「渦電流探傷試験、超音波探傷試験及び漏えい率試験に係る  
日本電気協会の規格の技術評価に関する検討チーム 第3回会合における  
日本電気協会への説明依頼事項」に対する回答(JEAG4217-2018)

令和3年1月13日  
(一社)日本電気協会  
原子力規格委員会

1. JEAG4217-2018 「原子力発電所用機器における渦電流探傷試験指針」に関する  
説明依頼質問

図1 PWR 原子炉容器出入口セーフエンド溶接部用 ECT ケーブル断面

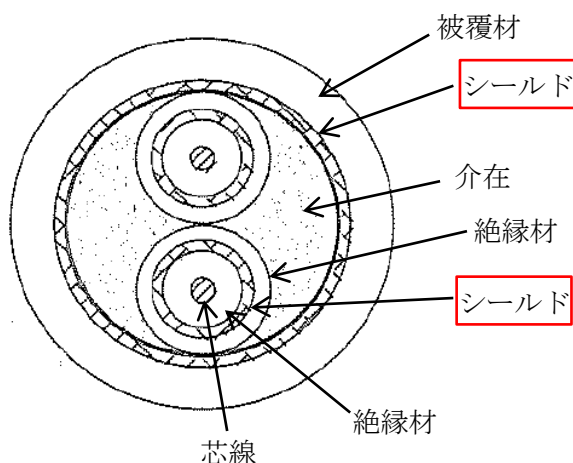
2) 資料2-1(2)(b)には、放射線によるノイズが検出結果に与える影響に関して、「高シールドケーブルやプリアンプ(中間増幅器)の使用によりSN比を確保することが可能」とあります。SN比を確保した事例を提示してください。

実績調査の結果、実機探傷を実施した PWR 原子炉容器出入口管台及び蒸気発生器出入口管台のセーフエンド溶接部等の ECT で使用したプローブに、プリアンプ並びに高シールドケーブルを採用した実績はありませんでした。

下図に原子炉容器出入口管台セーフエンド溶接部に適用した ECT プローブのケーブル断面図を示します。高シールドケーブルではありませんが、一般的なシールドを施した同軸ケーブルであり、本ケーブルを用いたプローブでの探傷で放射線によるノイズは認められていません。

現状では実績がありませんが、今後の ECT の適用範囲の拡大に伴い、放射線ノイズの影響が無視できない検査箇所が出てきた場合には、高シールドケーブルやプリアンプが有効な対策になると考えます。

図2 リフトオフを用いた照射効果の有無に対する確認方法

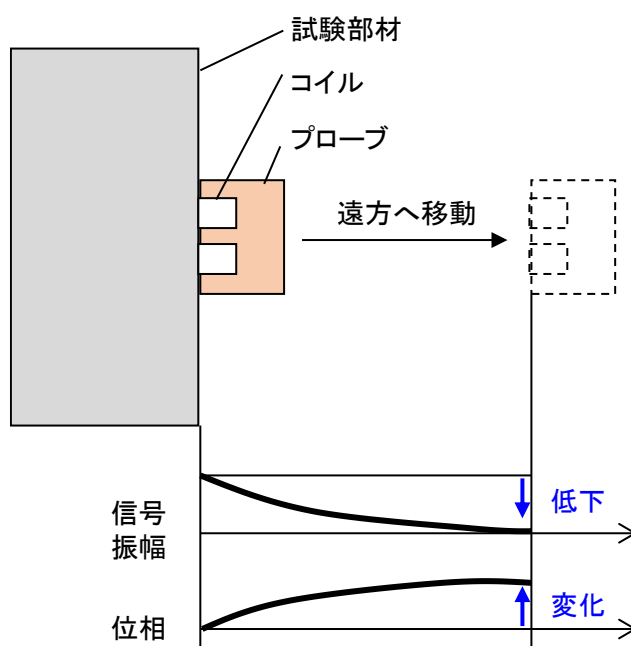
4) 資料2-1(3)(b)には「信号の分類」のうち欠陥以外の信号の特性を比較することで照射効果の影響の有無は確認できると考えます」とあります。何を評価すると何が分かるのか、その根拠は何かについて説明してください。

一例として、リフトオフ信号を用いた照射効果の有無に対する確認方法を図を用いて説明します。リフトオフ信号は、プローブと試験部材の距離が離れることにより、信号振幅、位相が変化します。信号振幅と位相変化の挙動は、試験部材の導電率と比透磁率により定まります。照射効果により電磁気特性が著しく変化している場合には信号振幅の低下および位相変化は大きく変化します。従って、対比試験体と実プラントの代表部位でのリフトオフ信号の挙動を比較し、信号が変化する傾向を評価することで、照射効果の影響の有無を確認できます。
